TRANS/WP.29/1018  
22 septembre 2004

Forum mondial de l'harmonisation des Règlements  
concernant les véhicules (WP.29)

PROJET DE SÉRIE 10 D'AMENDEMENTS  
AU RÈGLEMENT N° 13

(Freinage)

Modèle A

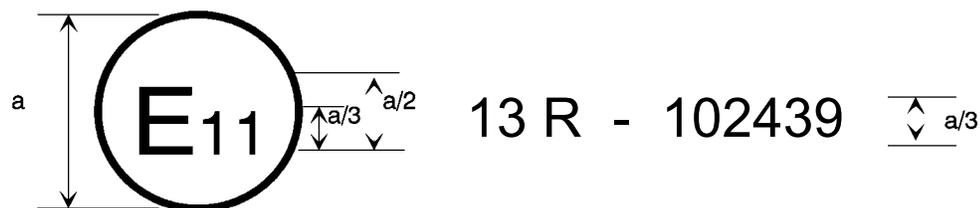
Annexe 3, modifier comme suit:

La marque d'homologation ci-dessus, apposée sur un véhicule, indique que le type de ce véhicule a été homologué au Royaume-Uni (E 11), en ce qui concerne le freinage, en application du Règlement n° 13, sous le numéro d'homologation 102439. Ce numéro signifie que l'homologation a été délivrée conformément aux prescriptions du Règlement n° 13, tel que modifié par la série 10 d'amendements. Pour les véhicules des catégories M<sub>2</sub> et M<sub>3</sub>, cette marque signifie que ce type de véhicule a été soumis à l'essai du type II.

Modèle B

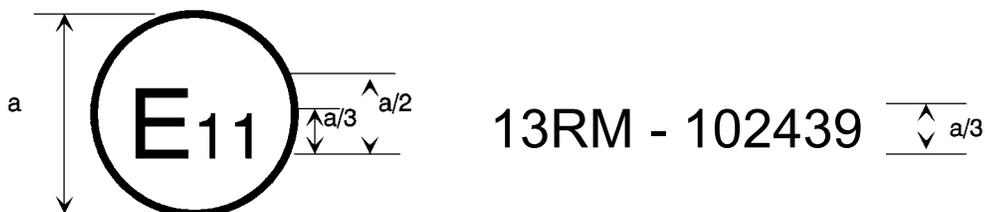
La marque d'homologation ci-dessus, apposée sur un véhicule, indique que le type de ce véhicule a été homologué au Royaume-Uni (E 11), en ce qui concerne le freinage, en application du Règlement n° 13. Pour les véhicules des catégories M<sub>2</sub> et M<sub>3</sub>, cette marque signifie que ce type de véhicule a été soumis à l'essai du type IIA.

Modèle C

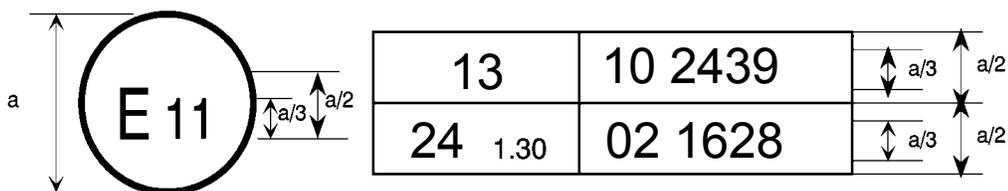
La marque d'homologation ci-dessus, apposée sur un véhicule, indique que le type de ce véhicule a été homologué au Royaume-Uni (E 11), en application des Règlements n° 13 et 24\*. (Dans le cas de ce dernier Règlement, la valeur corrigée du coefficient d'absorption est 1,30 m<sup>-1</sup>.)

"DIAGRAMME 2

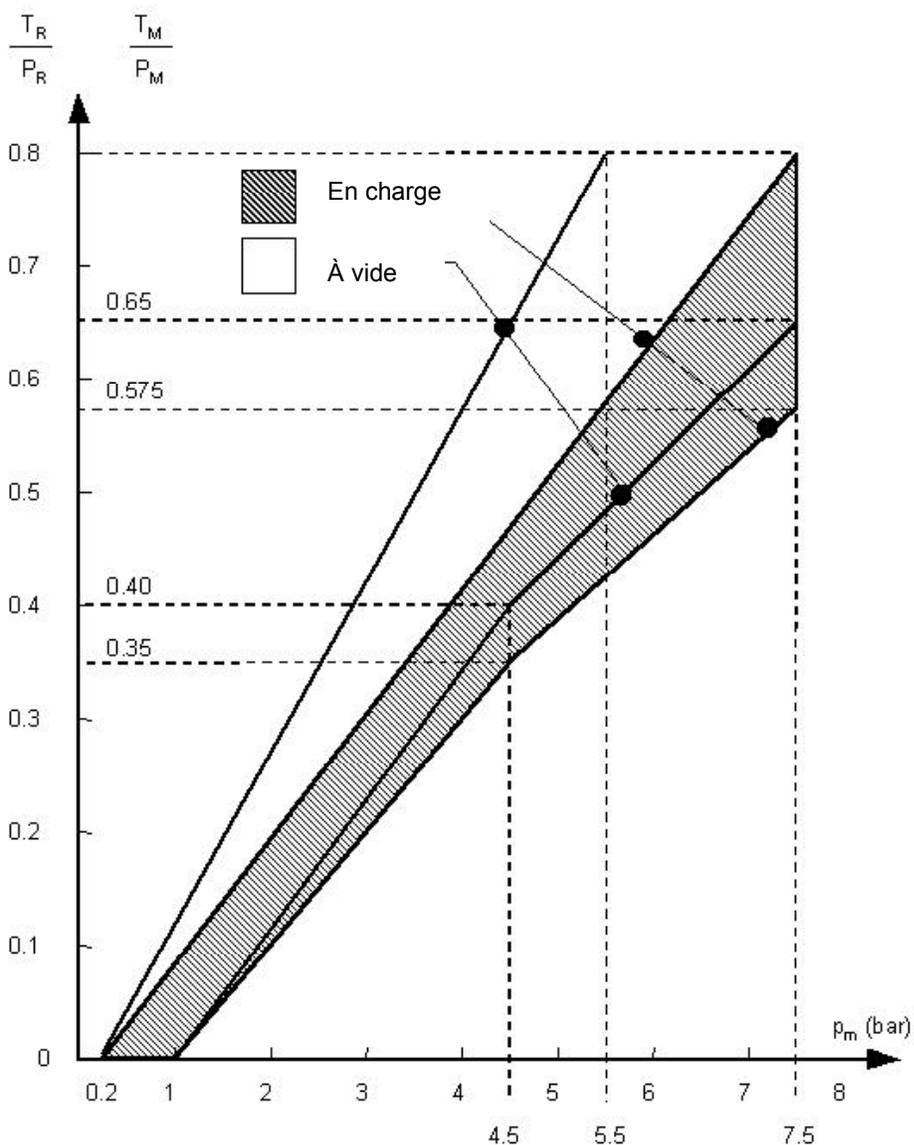
Diagrammes 2, 3 et 4A, modifier comme suit:

Note: Les rapports fixés dans le présent diagramme doivent s'appliquer progressivement aux états intermédiaires entre à vide et en charge et être obtenus grâce à des systèmes automatiques.

DIAGRAMME 3  
TRACTEURS POUR SEMI-REMORQUES  
(voir par. 3.1.6 de la présente annexe)

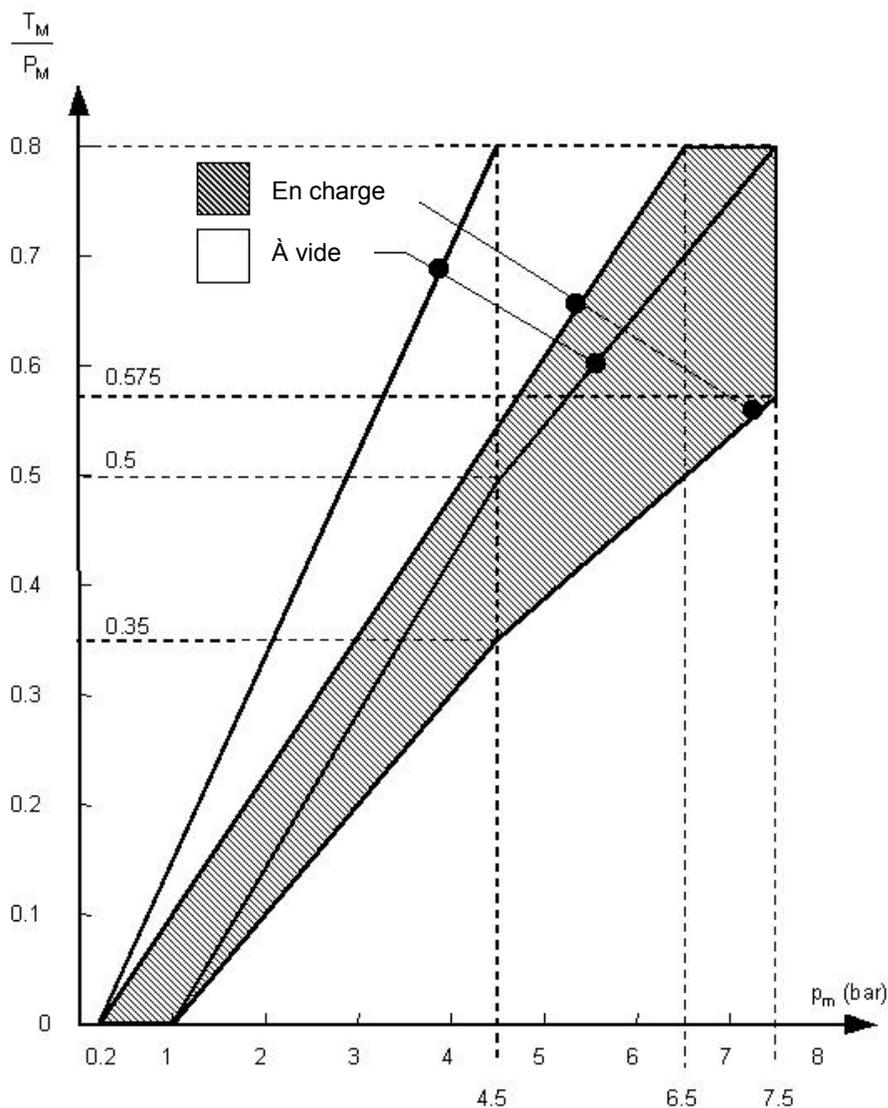
Note: Les rapports fixés dans le présent diagramme doivent s'appliquer progressivement aux états intermédiaires entre à vide et en charge et être obtenus grâce à des systèmes automatiques.

DIAGRAMME 4A  
SEMI-REMORQUES

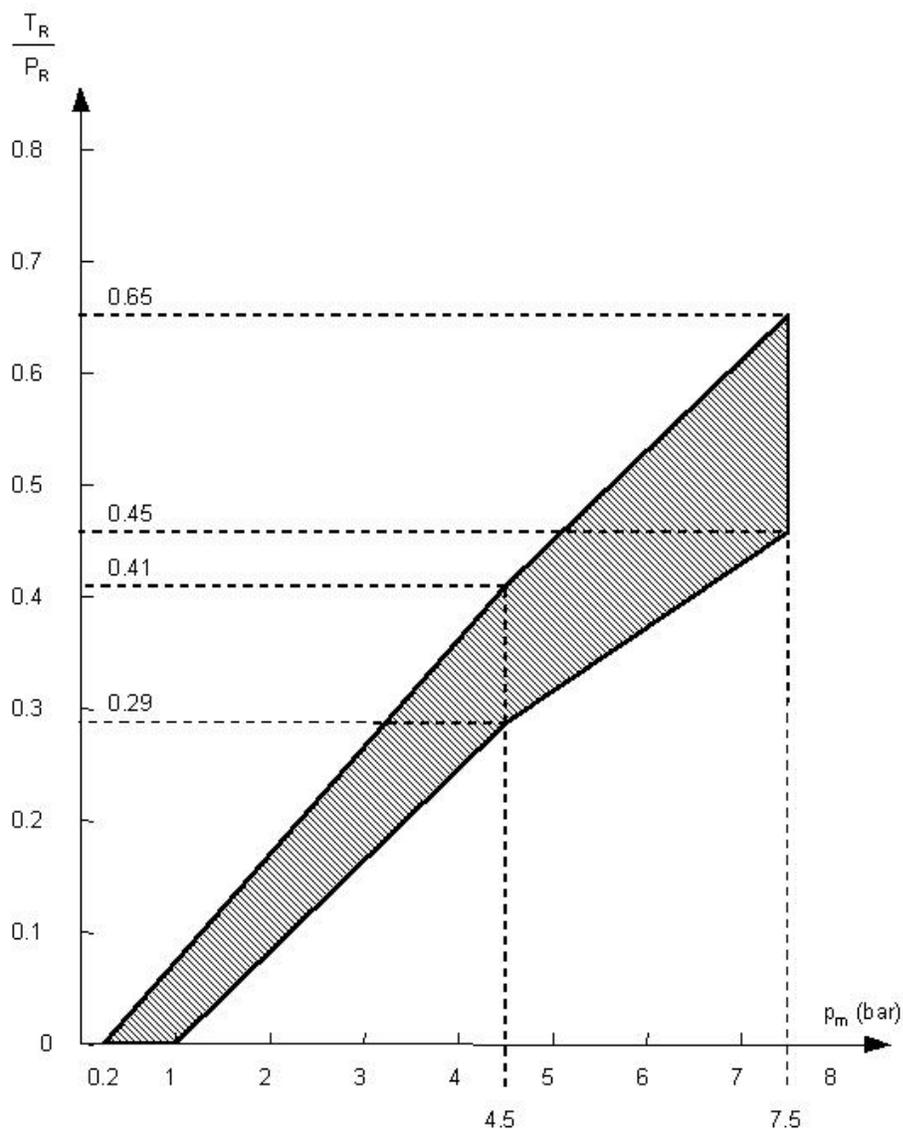
Note: Le rapport entre le taux de freinage  $T_R/P_R$  et la pression dans la conduite de commande pour les états en charge et à vide est déterminé comme suit:

Les facteurs  $K_c$  (en charge),  $K_v$  (à vide) sont obtenus par référence au diagramme 4B. Pour déterminer les zones correspondant aux états en charge et à vide, on multiplie les valeurs des ordonnées des limites supérieure et inférieure de la zone hachurée du diagramme 4A respectivement par les facteurs  $K_c$  et  $K_v$ ."
